令和7年度「菊陽町通学路交通安全プログラム」に基づく通学路等合同点検箇所一覧

【菊陽中部小学校】 令和7年5月8日（木）午前7時から

【令和8年3月31日現在（見込）】

菊陽中学校（中部小校区）

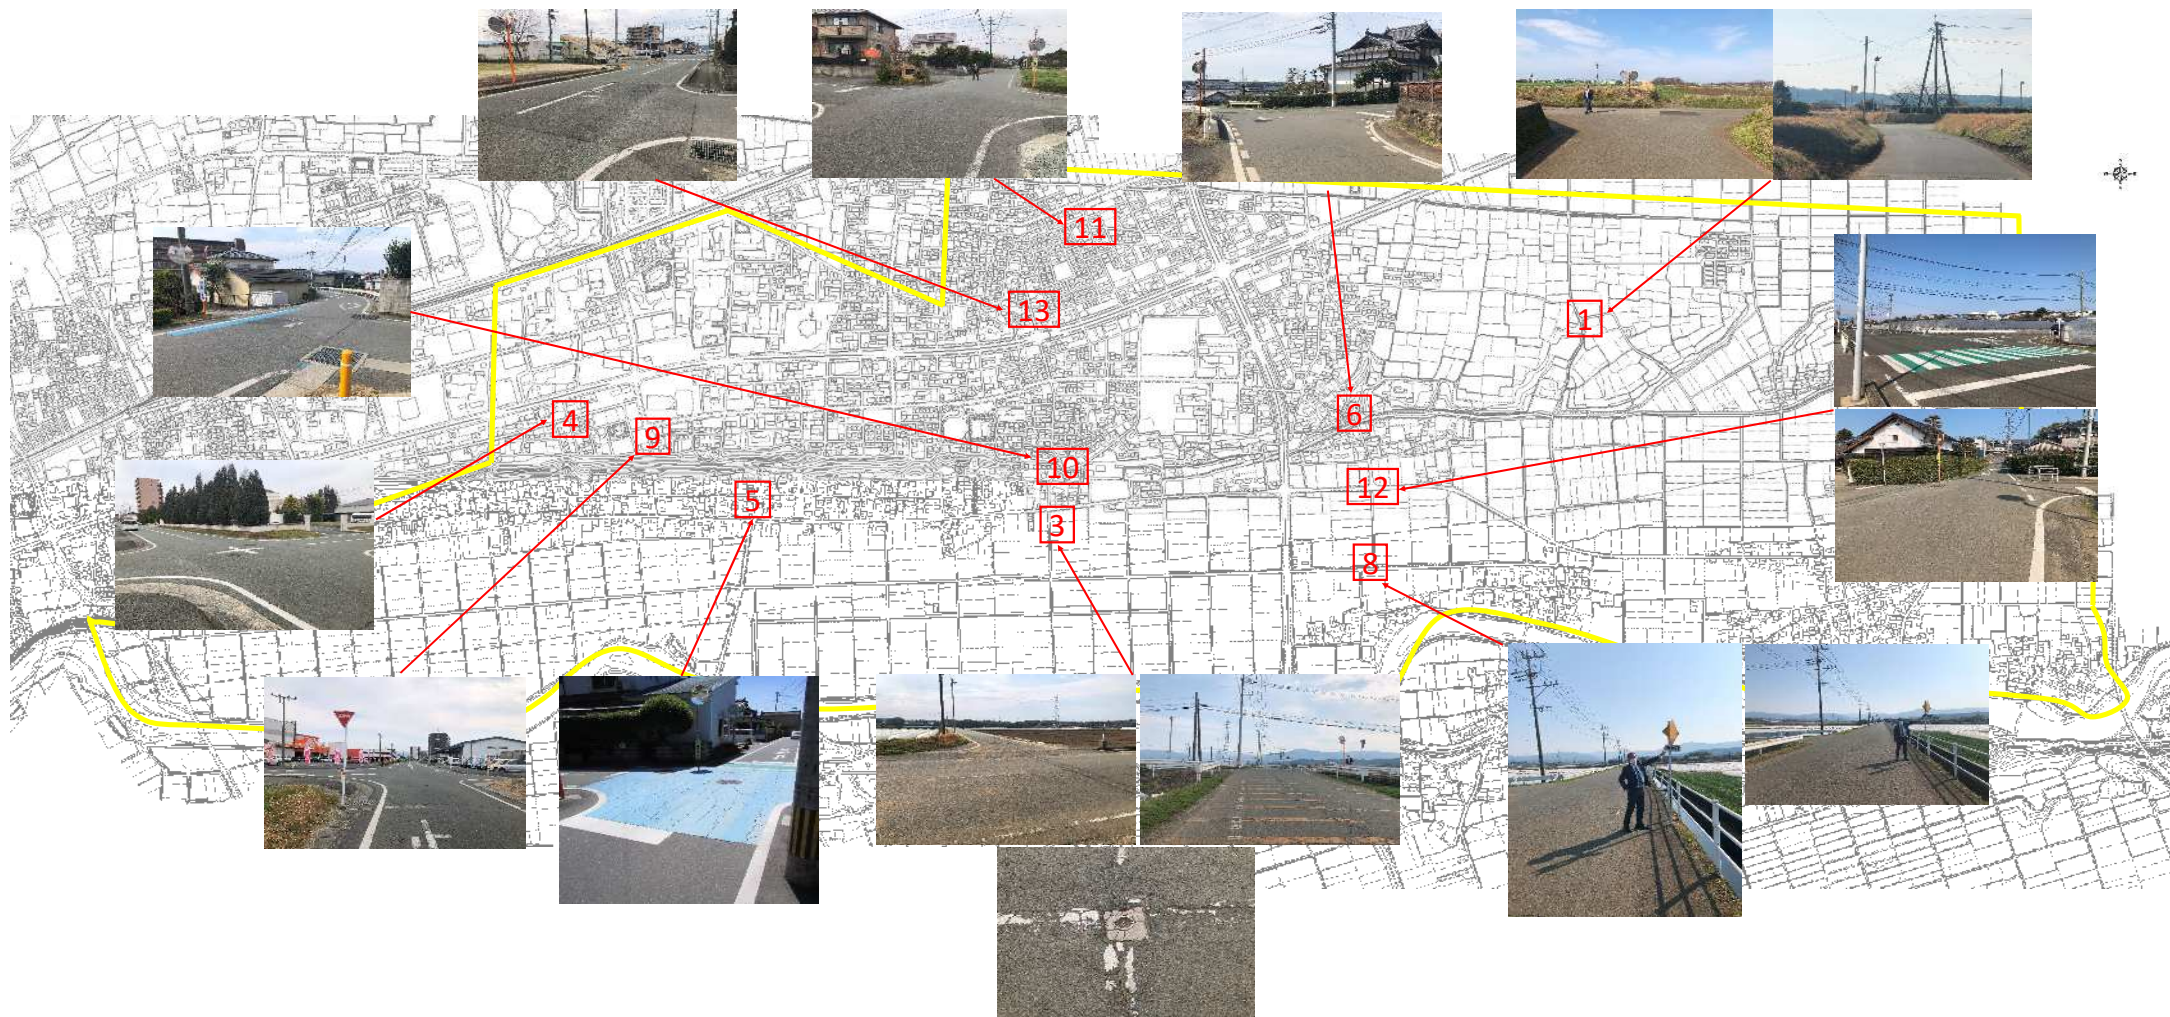
No.	地図 番号	路線名	危険箇所	状況	学校等からの要望	対策の内容	対策の進捗状況
1	1	町道川久保南方線	県道から国道への 抜け道	セミコンへの抜け道となっ て、車も多く自転車通学を する生徒にとっては危険であ る。	・カーブミラーの曇 りをとる ・通学路注意の看板 の設置 ・三差路はカラーで 枠囲み ・外側線を引く（で きれば緑の線も）	【建設課】外側線及び路側帯 にグリーンベルトの設置を検 討する。 【危機管理防災課】カーブミ ラー2面を交換する。「通学 路注意」看板の設置を検討す る。	【建設課】実施見込み 【危機管理防災課】 ・カーブミラー2面交換済 ・「通学路注意」看板×2 設置済
2	2	町道古閑原上堀 川線	菊陽北小前の道路	小学校の登校時と重なり、自 転車通学する生徒にとって、 柵のない用水路を通らないと いけないため危険である。	・柵の設置 ・横断歩道の設置	【警察】待ち場もなく横断歩 道の設置は難しい。 【学校】児童が歩道を歩いて いるときは、自転車を降りて 押して歩くよう指導する。 【建設課】安全設備の設置が 可能か検討する。	【学校】自転車を押して歩 くこと以外のことも含め検 討中。 【建設課】転落防止柵は用 地の関係上、設置は困難
3	11	町道南上原線 町道緑陽台4号 線 町道緑陽台25号 線	隆秀園前交差点 （緑陽台東公園 西）	最近、車の抜け道となってい て、交通量が増えている。ス ピードが出ている車もいて危 険である。	・通学路注意の看板 設置 ・横断歩道の塗り直 し ・交差点のカラー化	【警察】横断歩道の塗り直し を検討する。 【建設課】交差点の青枠（カ ラー化）を検討する。 【危機管理防災課】交差点北 側のカーブミラーに「通学路 徐行」の看板設置を検討す る。	【建設課】補修完了 【危機管理防災課】 「通学路注意」看板×1設 置済

No.	地図 番号	路線名	危険箇所	状況	学校等からの要望	対策の内容	対策の進捗状況
4	13	町道宮ノ上緑ヶ丘線 町道緑ヶ丘41号線	ファミリーマート 北西の三差路	車の交通量が多く、交通事故が多発する地点であり危険である。	・ 交差点の枠囲み ・ 通学路注意等の看板設置	【建設課】交差点の青枠（カラー化）を検討する。 【危機管理防災課】カーブミラーに「通学路注意」の看板設置を検討する。	【建設課】実施見込み 【危機管理防災課】「通学路注意」看板×1設置済
5	4	町道青葉台津久礼ヶ丘線 町道津久礼ヶ丘4号線	日台会館前交差点	最近、車の抜け道となっており、交通量が増えて危険である。（※本年度、接触事故が起きている）	・ 停止線を引く ・ 横断歩道の設置 ・ 速度規制（できれば時速30km）	【警察】速度規制は現場を調査して検討する。交差点の南北に「止まれ」の標識設置を検討する。	【警察】 ・ 一時停止規制については現在施工中。3月10日までに完了予定。 ・ 最高速度については、パチンコつかさ西側の丁字路から西進し、一時停止までの距離が約430mと短く、平均速度が約40km/hであったことから、見送る予定。
6	9	町道下原堀川線	パチンコT S U K A S Aの裏の交差点	信号機や横断歩道がなく、渡ったときに車との接触の恐れがある。	・ 横断歩道の設置 ・ 停止線の塗り直し	【警察】横断歩道設置は難しい。停止線の塗り直しを検討する。	【警察】補修完了

No.	地図 番号	路線名	危険箇所	状況	学校等からの要望	対策の内容	対策の進捗状況
7	5	町道横道合志線 町道津久礼線	ヘアーズヒラノ前 交差点	朝からの交通量が多く、一時 停止をしない車もいて、渡れ ず危険である。	・ 停止線の塗り直 し、警察のパトロー ル強化 ・ 「通学路につき徐 行」の看板はあるが 視認しにくい。もう 少しインパクトのあ るものに変更しても raitai。	【危機管理防災課】「止ま れ」の文字表示と白線の塗り 直し、「通学路最徐行」の看 板の視認性向上を検討する。	【危機管理防災課】 ・ 「通学路最徐行」看板を 「子ども多し注意」看板に 取替済 ・ 「指導停止線」×2の塗 りなおしは業者へ工事発注 済み。今年度中に竣工予 定。 ※止まれの文字路面表示に ついては警察の方針に合わ せて塗りなおしは行わな い。区長と協議済
8	10	町道宮ノ上団地 1号線 町道宮ノ上道明 線	菊陽中部小前三叉 路	交通量が多く、三カ所から車 が行き来するので、生徒がそ の横を通るときが危険であ る。	・ ゾーン30 ・ 交差点の枠囲みの 塗り直し	【警察】現状も30km/h規制 となっている。横断歩道の塗 り直し及び横断歩道標識の補 植又は移設を検討する。 【危機管理防災課】「カーブ 注意」「横断歩道あり」看板 の増設を検討する。	【警察】補修は完了。 標識の増設を含め3月10日 までに完了予定 【危機管理防災課】 ・ 「この先横断歩道ありス ピード落せ」看板×1設置 済 ・ 「あっ！急カーブ」看板 ×1設置済

No.	地図 番号	路線名	危険箇所	状況	学校等からの要望	対策の内容	対策の進捗状況
9	3	町道宮ノ上道明線 町道川久保下津久礼線	県道瀬田竜田線 及び赤塚サイクル から南の交差点	交通量が多くスピードを出す 車も多い。夜は外灯もないた め危険である。	・ 交差点の光るもの を設置（現状は壊れ ている） ・ 横断歩道の設置	●宮ノ上道明線と県道瀬田竜田線との交差点 【警察】一時停止標識と停止線の設置、横断歩道設置を検討する。 【建設課】指導停止線設置のため路面の改修を検討する。 【危機管理防災課】横断歩道設置にあわせて防犯灯の設置を検討する。 ●宮ノ上道明線と川久保下津久礼線との交差点 【警察】停止線の塗り直しを検討する。 【建設課】交差点の青枠（カラー化）を検討する。	【警察】 ・ 宮ノ上道明線と川久保下津久礼線との交差点については、現在施工中。3月10日までに完了予定。 ・ 宮ノ上道明線と県道瀬田竜田線との交差点については、西側は、歩行者の横断がなく、東側も歩行者の横断が非常に少ない状況であり、自転車利用の中学生も十分に安全を確認しながら横断している。 車両が途切れる時間があり、安全に横断できていることから横断歩道の設置は見送ることとする。 西側の一時停止についても、すべての車両がきちんと停止しており、見通しも良いことから、今回は設置を見送ることとする。 【危機管理防災課】横断歩道の設置が見送られたことから、防犯灯の設置についても見送ることとする。 【建設課】実施見込み
10	7	県道瀬田熊本線	供合線	車の交通量もあり、白線が消えかけている。	・ 外側線の塗り直し	【熊本県】舗装補修の計画箇所を確認したうえで、外側線の引き直しを行う。	【熊本県】外側線の引き直し工事施工済

No.	地図 番号	路線名	危険箇所	状況	学校等からの要望	対策の内容	対策の進捗状況
11	8	町道川久保下津久礼線	九電菊陽変電所南側の農道	車の交通量もあり、白線が消えかけている。通学路の看板も老朽化している。	・通学路の看板交換 ・外側線の塗り直し ・転落防止柵の補修	【建設課】通学路看板は、支柱を残し看板を撤去する。外側線を引き直す。舗装が劣化しているので、舗装をやり直す際、転落防止柵の補修を検討する。 【危機管理防災課】残した支柱を活用して「通学路注意」看板の設置を検討する。	【建設課】通学路看板撤去及び転落防止柵補修済（写真） 外側線は、来年度予定している舗装打換工事と併せて実施予定 【危機管理防災課】「通学路注意」看板×1設置済
12	12	県道瀬田竜田線	県道209瀬田竜田線いちご狩り東側の交差点	車の交通量が多い。横断歩道前で止まらない車もいて、自転車の中学生在が渡れない。スピードを出す車も危険である。（小学生は通学時に横断していない）	・通学路注意や横断歩道ありなどの看板設置 ・押しボタン信号の設置	【警察】菊陽空港線の信号が近いので、信号機の設置は難しいが、横断歩道標識の増設を検討する。 【学校】横断歩道ではしっかり手をあげて渡るように指導する。 【危機管理防災課】「横断歩道あり」「通学路注意」看板の設置を検討する。	【警察】横断歩道標識増設完了 【学校】指導済 【熊本県】交差点に進入する車両の速度を抑制する外側線引き直し等の工事施工済 【危機管理防災課】 ・「通学路注意」看板×1設置済 ・「この先横断歩道ありスピード落せ」看板×1設置済
13	6	県道曲手原水線 町道大堀木17号線	県道曲手原水線と町道大堀木17号線との三差路	下校の際に、下り坂となり危険である。学校でも指導はしているが、事故が起きてもおかしくない場所である。	・交差点のカラー化 ・通学路注意などの看板設置	【熊本県】交差点のカラー化（ベンガラ色）を行う。範囲については警察と協議する。 【危機管理防災課】「通学路注意」看板の設置を検討する。	【熊本県】交差点カラー化工事施工済 【危機管理防災課】「通学路注意」看板×2設置済
